Additif 47 – Règlement ONU n° 48

Révision 14 – Amendement 1

Complément 1 à la série 08 d'amendements – Date d'entrée en vigueur : 4 janvier 2023

Prescriptions uniformes relatives à l'homologation des véhicules en ce qui concerne l'installation des dispositifs d'éclairage et de signalisation lumineuse

Annexe 1, point 9.22, lire :

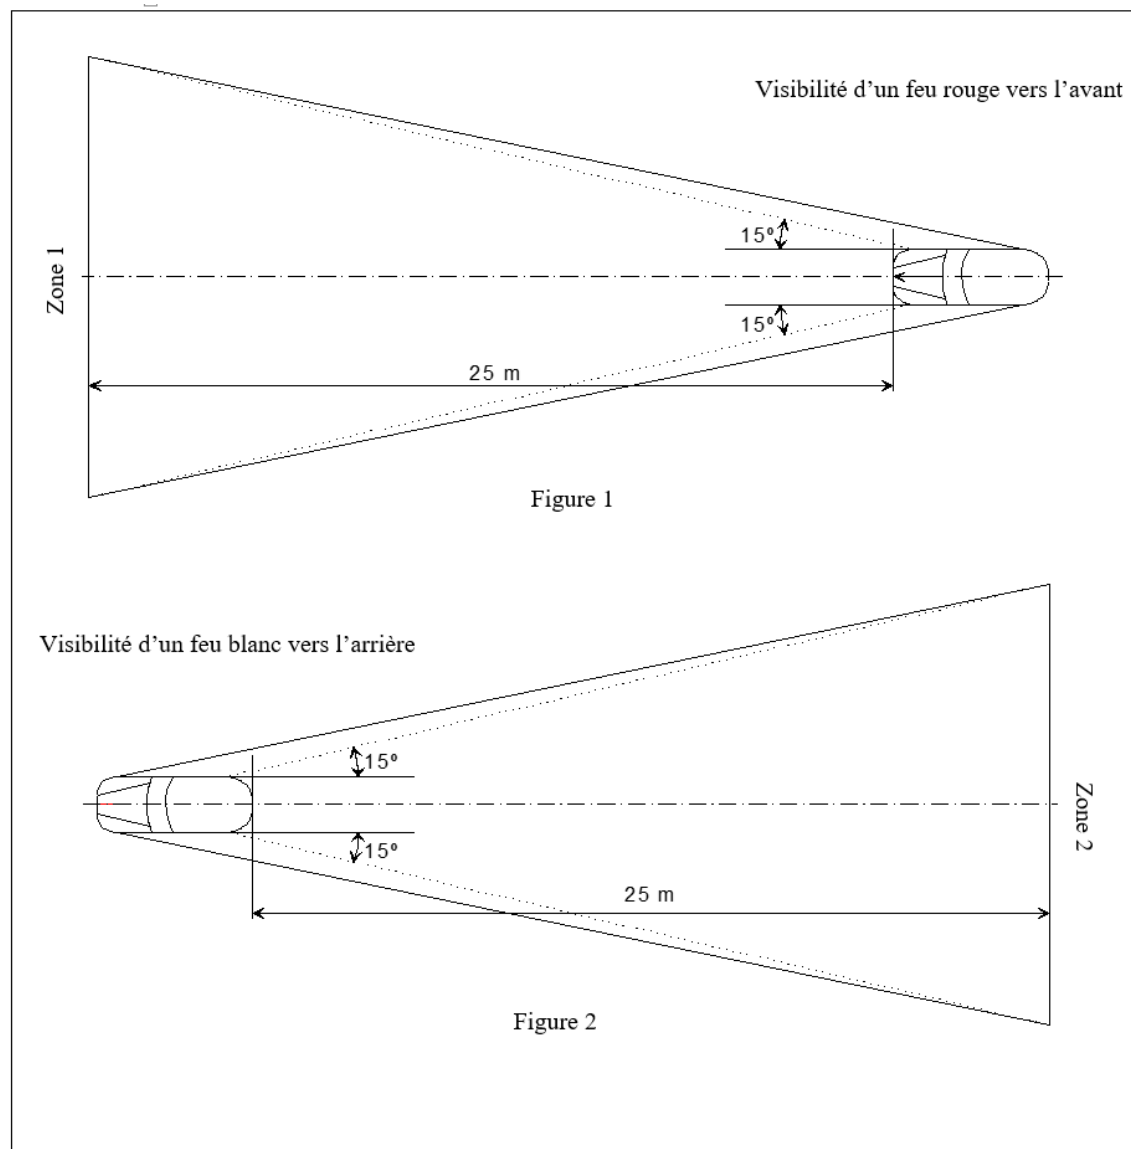
« 9.22	Système d'éclairage avant adaptatif (AFS) :	oui/non ²
9.22.1	Faisceau de route adaptatif (ADB)	oui/non ²
9.22.1.1	ADB + Fonction de projection du système d'aide à la conduite	oui/non ² ».
